中部電力

H4-CA238-R04

浜岡原子力発電所 敷地の地質・地質構造（コメント回答）

2022年9月12日

第1035回審査会合における説明内容とコメントを踏まえた「泥層」の堆積年代の検討方針の変更点

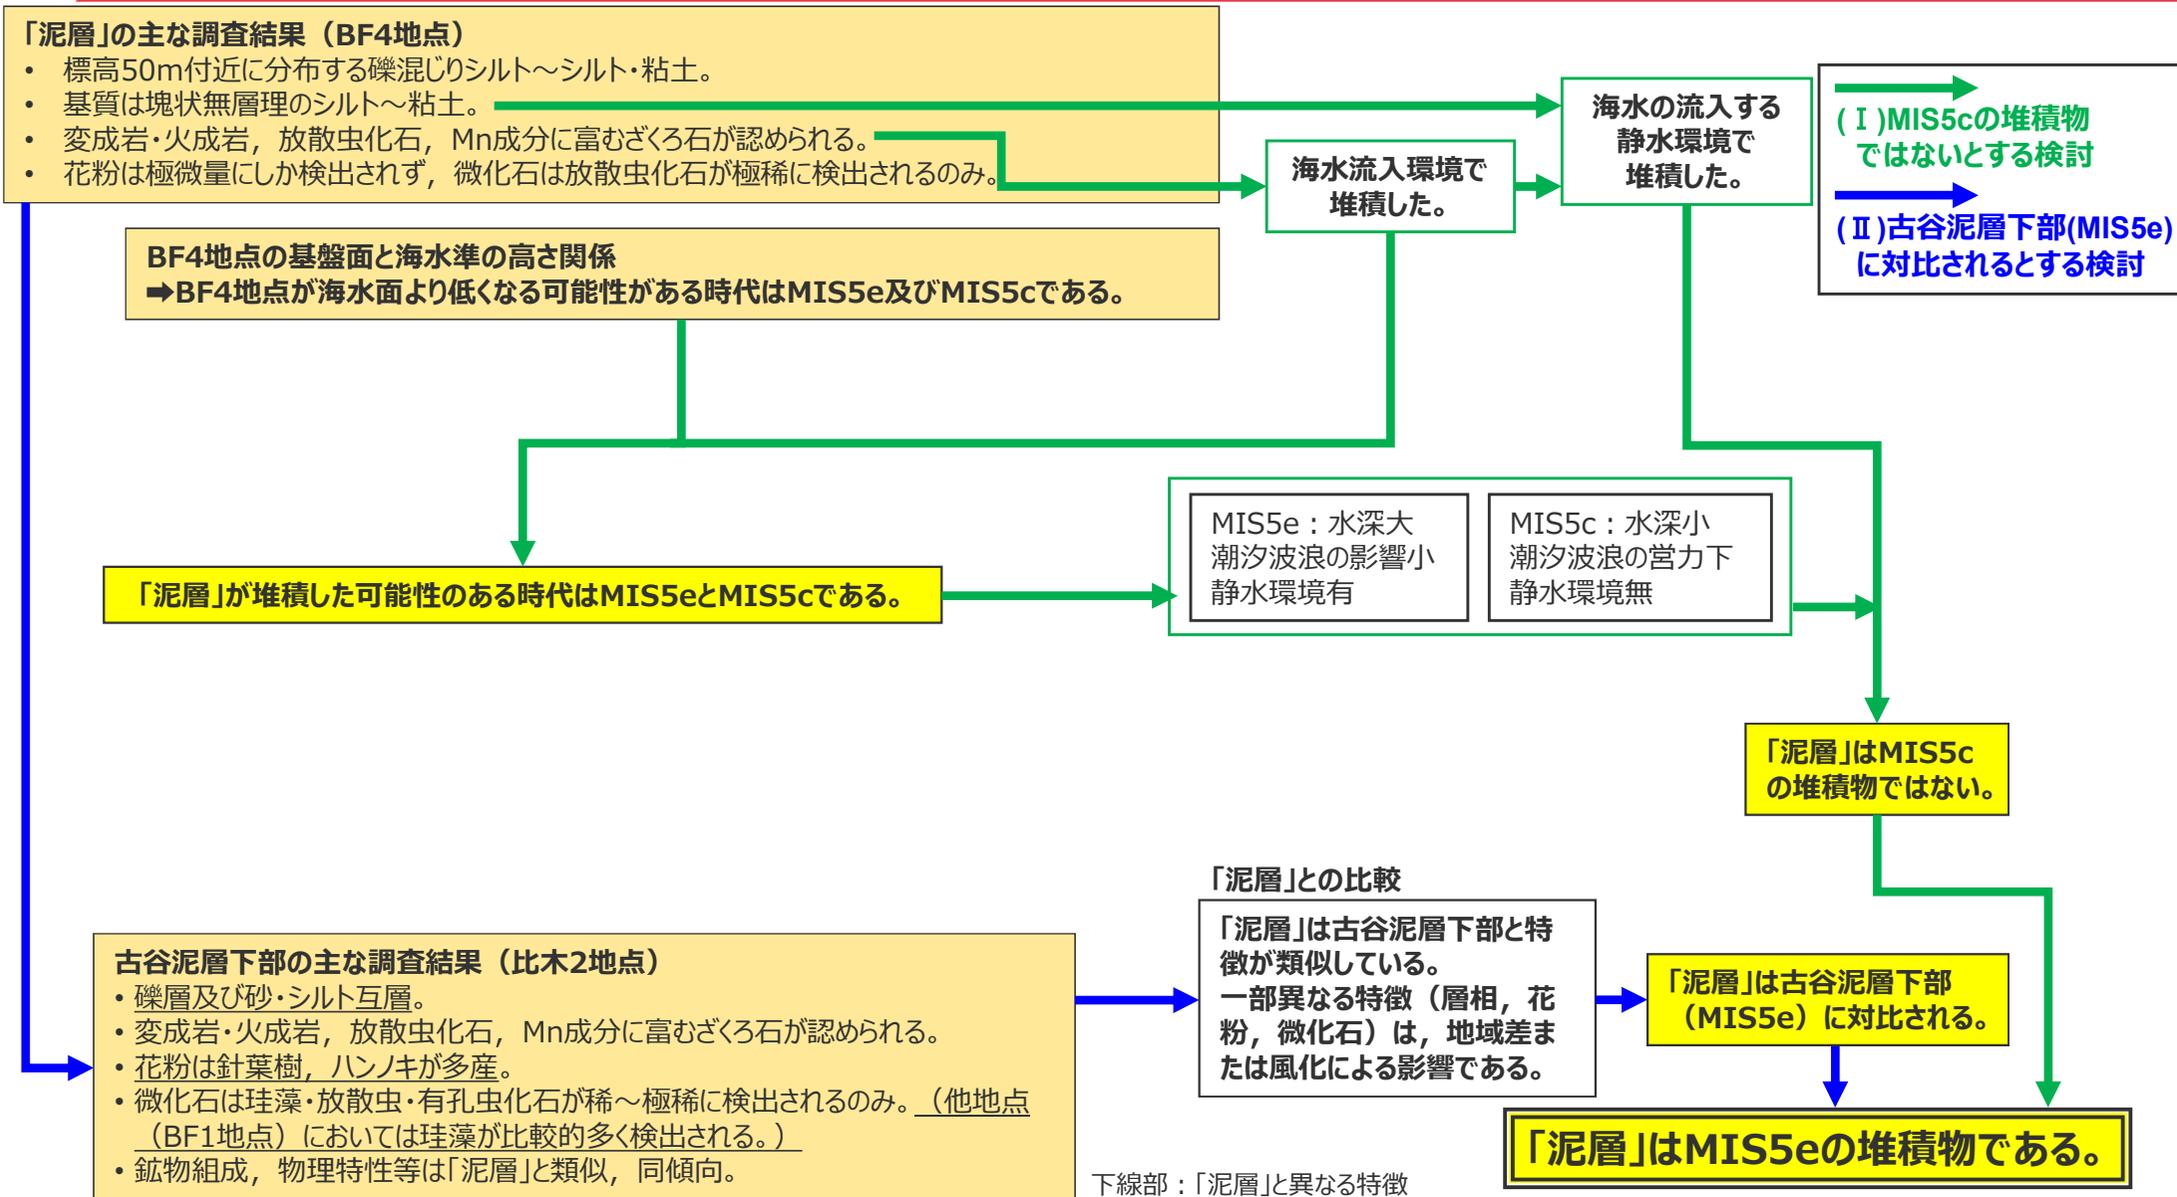
「泥層」の堆積年代について、第1035回審査会合での指摘を踏まえた課題1, 2を解決すべく、地形層序解析や古谷泥層及び笠名礫層の模式的な堆積地点（比木2地点、笠名1地点）他の追加調査を行った。その結果を踏まえて、課題1に対しては水深が比較的大きいという想定ではなく、笠名礫層（MIS5c）との物証を持った対比により、「泥層」がMIS5cの堆積物でないことを説明の骨子に変更した。課題2に対しては、一部の異なる特徴等を解消し「泥層」が古谷泥層（MIS5e）に対比できる説明性の補強を図った。

「泥層」と古谷泥層下部は特徴が類似している。

補強

一部異なる特徴（層相、花粉、微化石）は、地域差または風化による影響である。

地形判読図

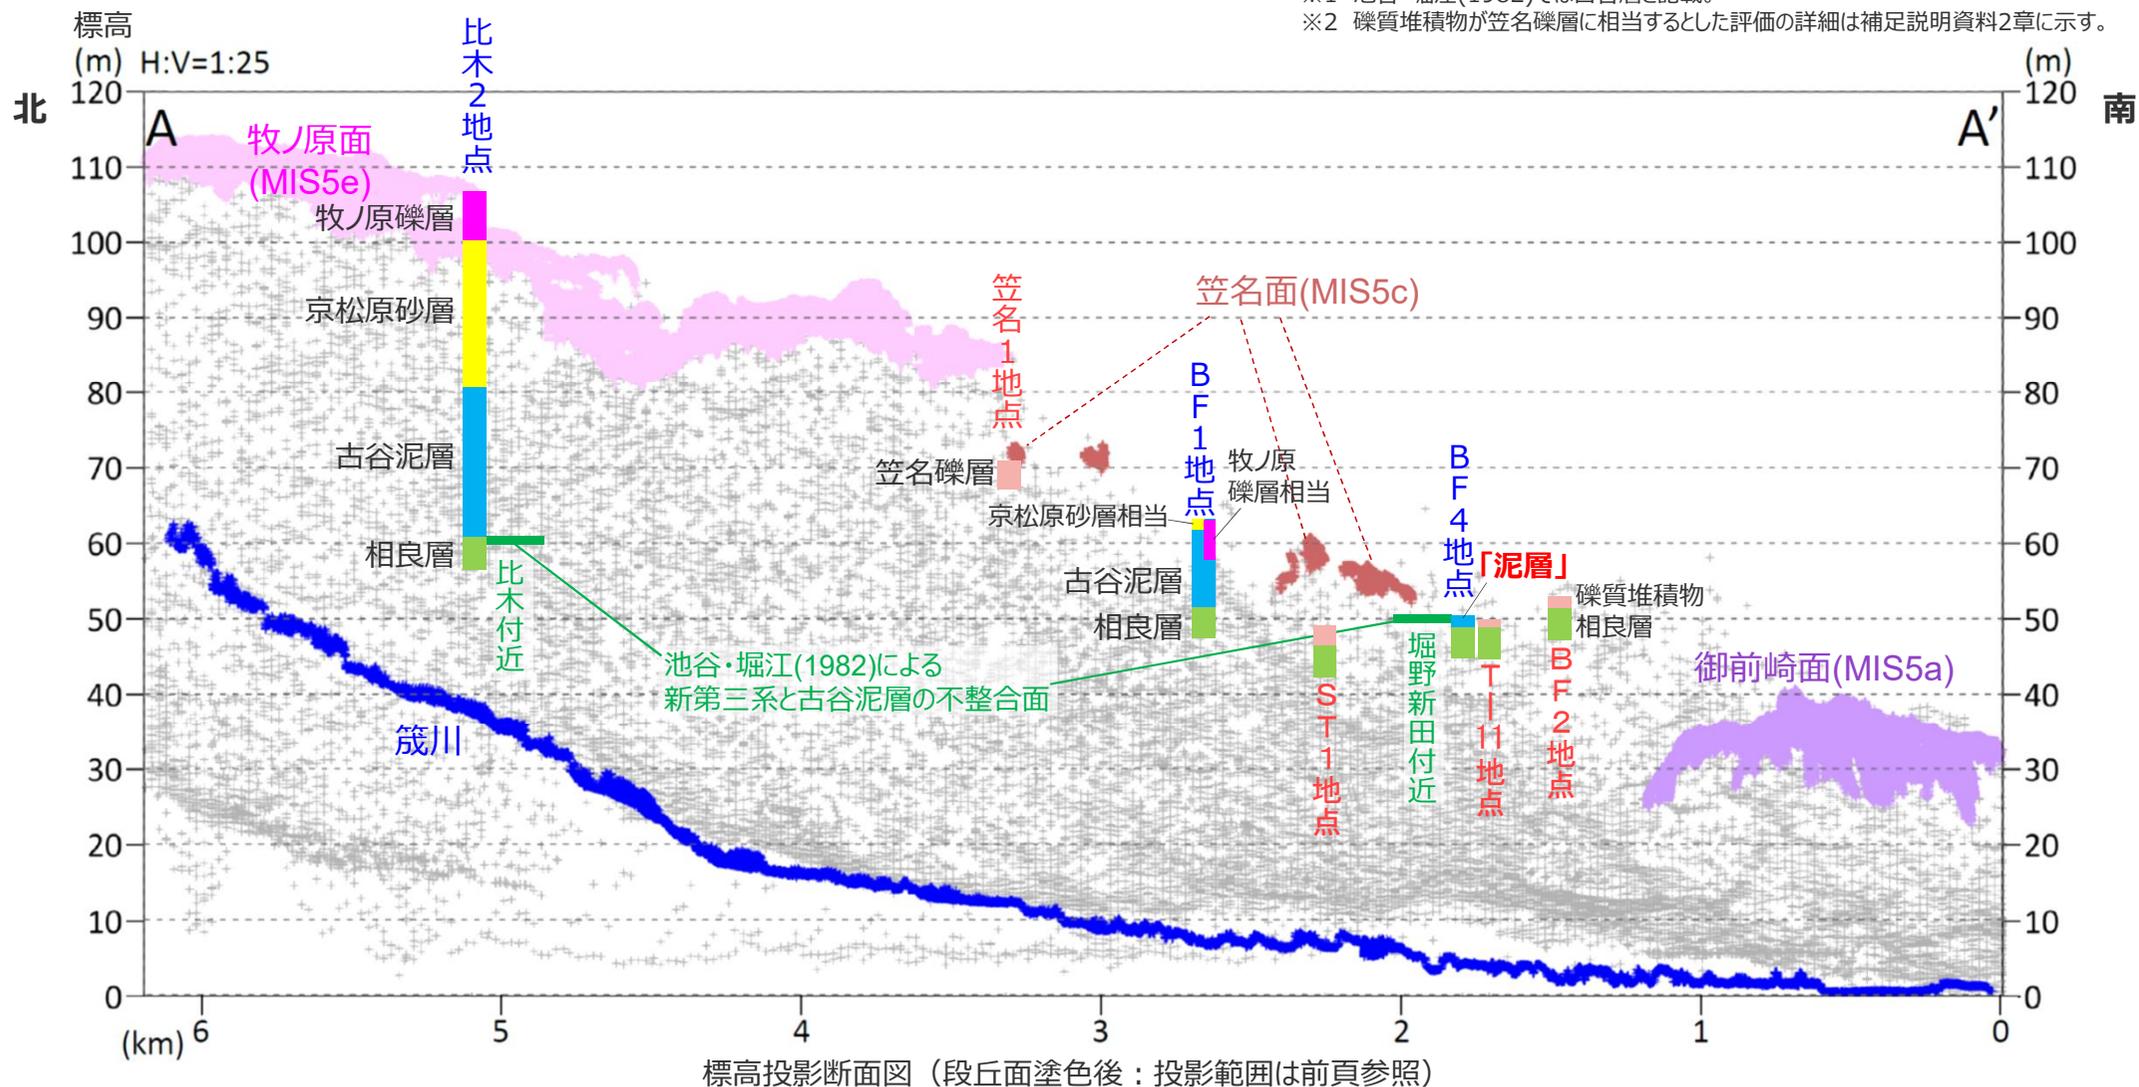
地形判読図 (地形面分布図) については、第1035回審査会合資料 (資料2-1 p.398など) においては、当社が笠名面相当、御前崎面相当と評価する地形面も記載していたが、客観性を確保するため本図においてはこれらの地形面を記載しないこととした。

比木2地点の露頭調査を踏まえた模式柱状図の見直し及び花粉層序の細分化

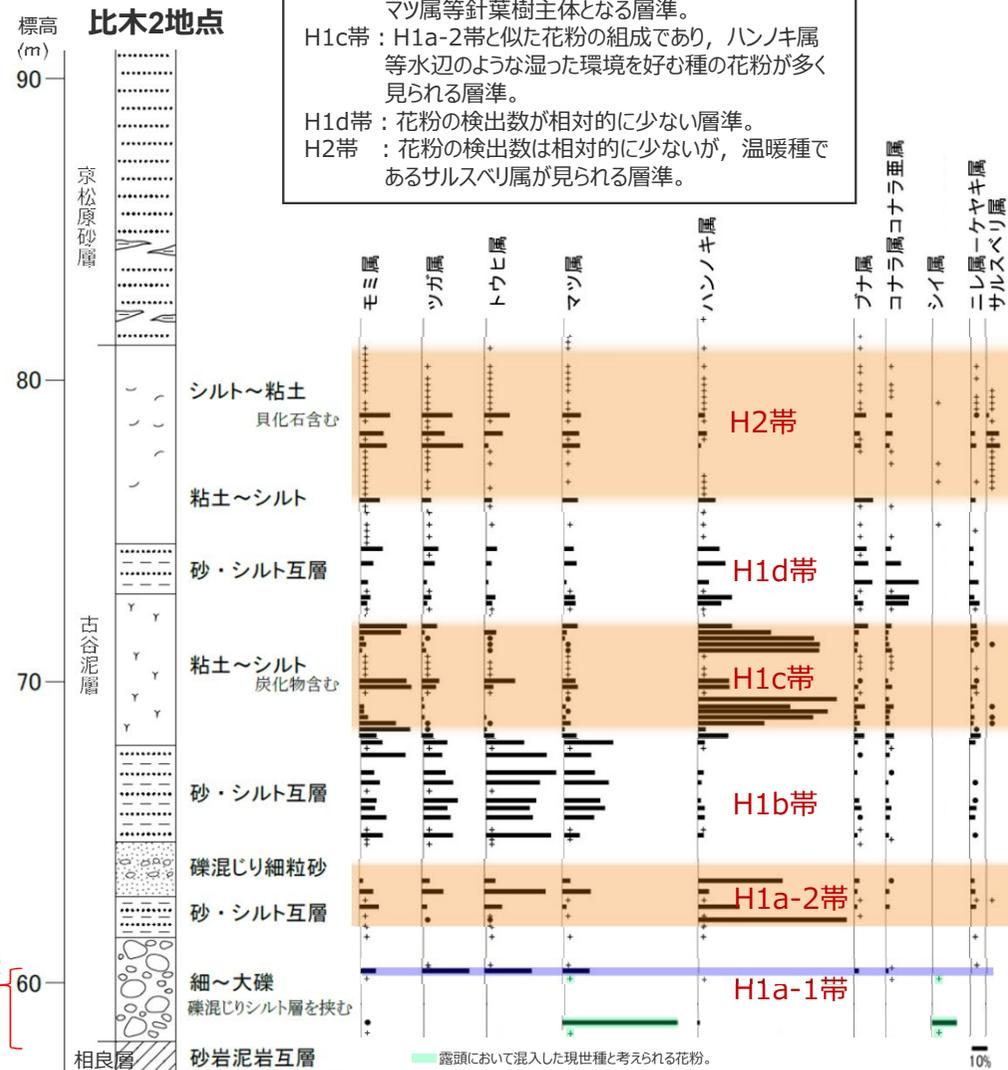
- 露頭調査結果を踏まえ、比木2地点の模式柱状図の見直しを行った。(調査データと模式柱状図の対応関係については補足説明資料参照。)
- また露頭から採取した試料を用いた花粉分析により、比木2地点の古谷泥層下部からは花粉が極微量にしか検出されることが確認できたことを踏まえ、花粉層序の細分化を行った。

花粉分析結果から、6種の層準に分類。
H1a-1帯：花粉が極微量にしか検出されない層準。
H1a-2帯：ハンノキ属やニレ属-ケヤキ属等水辺のような湿った環境を好む種の花粉が多く見られる層準。
H1b帯：検出される花粉が、モミ属、ツガ属、トウヒ属、マツ属等針葉樹主体となる層準。
H1c帯：H1a-2帯と似た花粉の組成であり、ハンノキ属等水辺のような湿った環境を好む種の花粉が多く見られる層準。
H1d帯：花粉の検出数が相対的に少ない層準。
H2帯：花粉の検出数は相対的に少ないが、温暖種であるサルスベリ属が見られる層準。

露頭調査・
 花粉分析※
 の結果を反映

BF1地点の古谷泥層の層相に関する説明の見直しについて

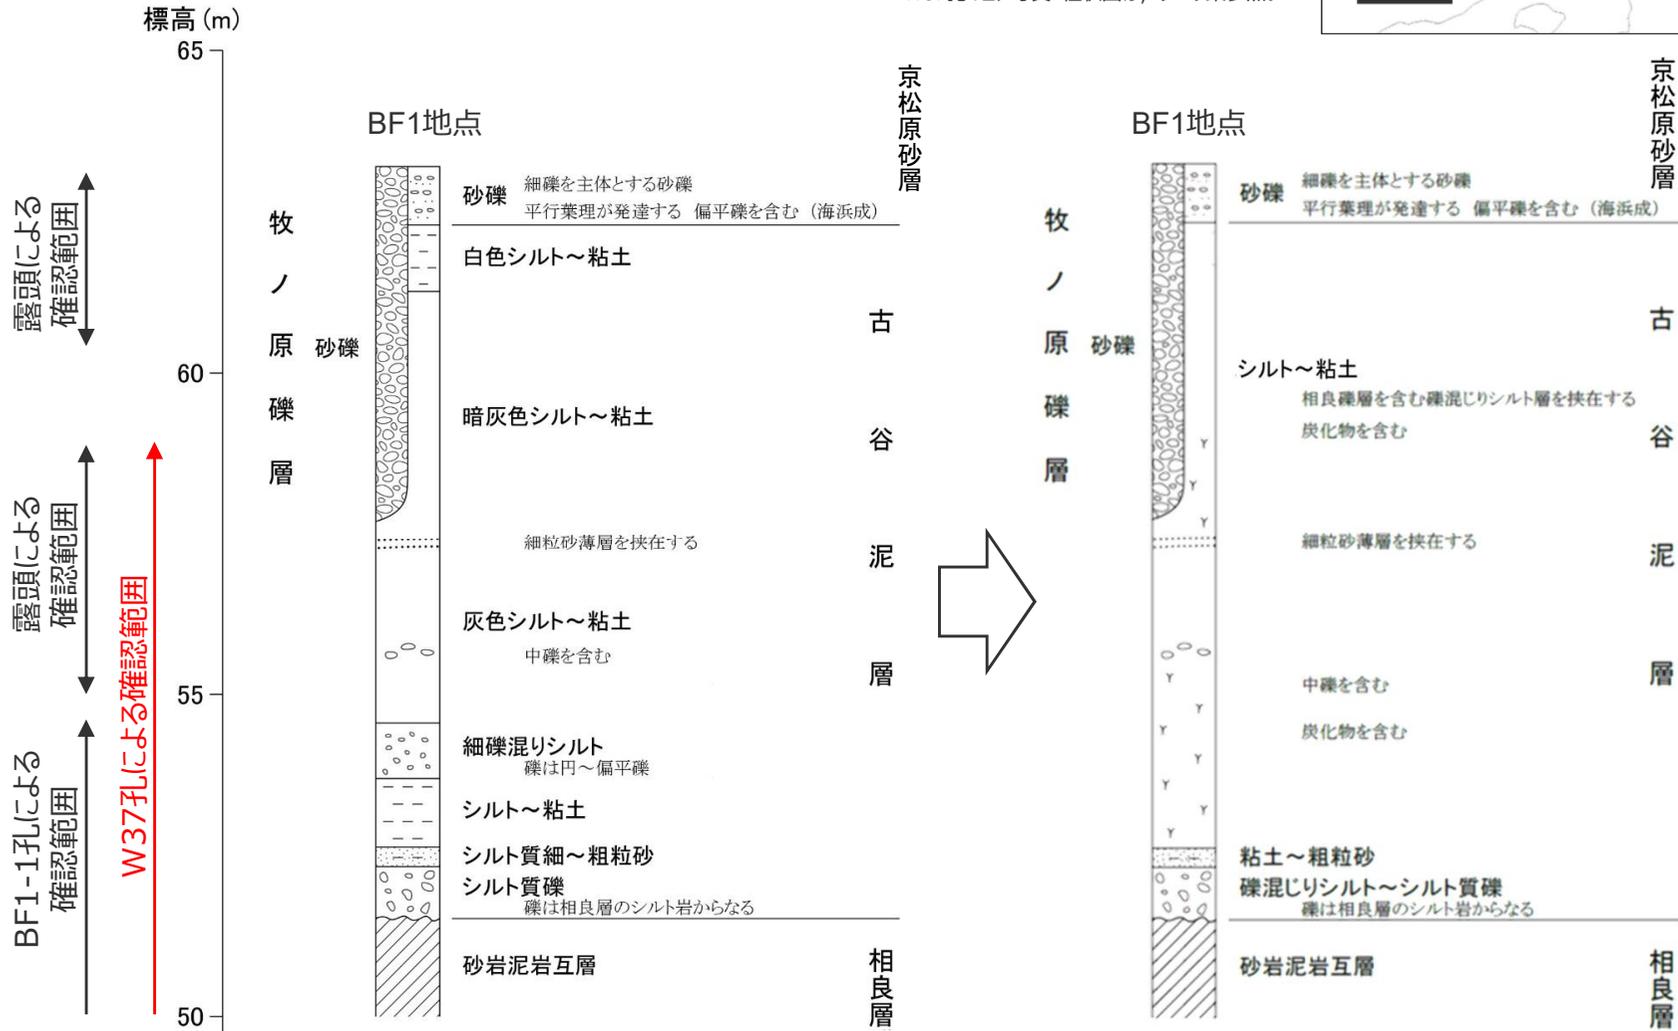
- ・ BF1地点においては、BF1-1孔によるボーリング調査により、黄褐色の砂礫混じりシルト層（含まれる礫は硬岩礫）が確認されていたことから、同地点の古谷泥層中には硬岩礫を含む層準が認められる旨を模式柱状図に記載、説明し、同層準中の礫と「泥層」に含まれる礫の形状、礫種等の比較結果を説明していた。
- ・ 今回、BF1地点の古谷泥層のデータ拡充を目的とし、BF1-1孔の泥質堆積物を対象に、深度方向に連続的な花粉分析を実施した結果、黄褐色の砂礫混じりシルト層は、色調の異なる下位のシルト層と花粉産出状況が明らかに異なることから、同層準は古谷泥層ではないと評価した。（詳細は次頁参照）
- ・ また、模式柱状図についても同地点の別のボーリングデータ（W37孔）も踏まえ、見直しを行った。（詳細は次々頁参照）
- ・ なお、W37孔においては、黄褐色の砂礫混じりシルト層は確認されておらず、既往資料におけるBF1地点の古谷泥層の花粉層序については、このW37孔から採取した試料から検討している。

- 前頁に示すBF1-1孔における黄褐色礫混じりシルトの評価見直しを踏まえ、BF1-1孔及び露頭による層相観察結果を基にしたBF1地点の模式柱状図の見直しを行った。
- 見直しにあたっては、同地点における別のボーリング（W37孔）による層相観察結果も踏まえ、炭化物の確認状況等を反映した。

<BF1地点の模式柱状図（見直し前）>

<BF1地点の模式柱状図（見直し後）>
